1	448 Ø 90-	163 173	14 221	3,6	ČSN 42 55 15.11
Číslo výrobku	Číslo výrobku	Číslo výrobku	Číslo výrobku	Číslo výrobku	Číslo výrobku
1:1	1:1	1:1	1:1	1:1	1:1
05 2002	05 2002	05 2002	05 2002	05 2002	05 2002
OZUBENÉ KOLO 28z			Formát	Čís. výkresu	List
			05-5

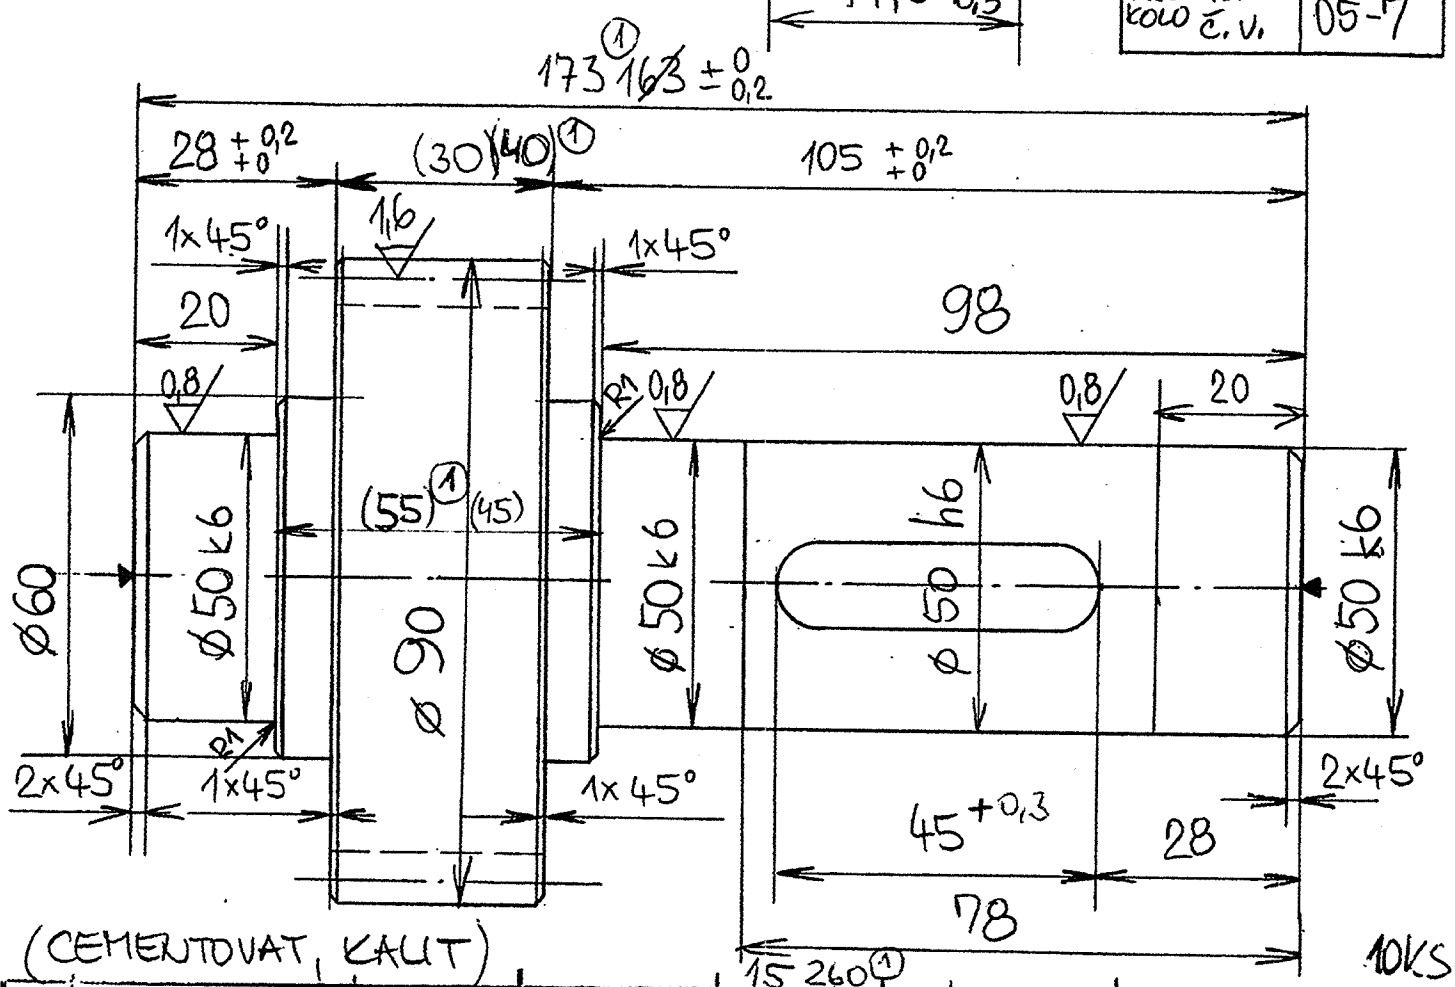
① ZMĚNA KÓTY 30 NA 40, 163 NA 173, 45 NA 55.
 ZMĚNA MATERIÁLU 14 221 NA 15 260, 1,6 (✓)
 ZUŠLECHTĚNO NA $800 \pm 50 \text{ MPa}$
 IONTOVĚ NITRIDOVÁNO
 DO HL. 0,25
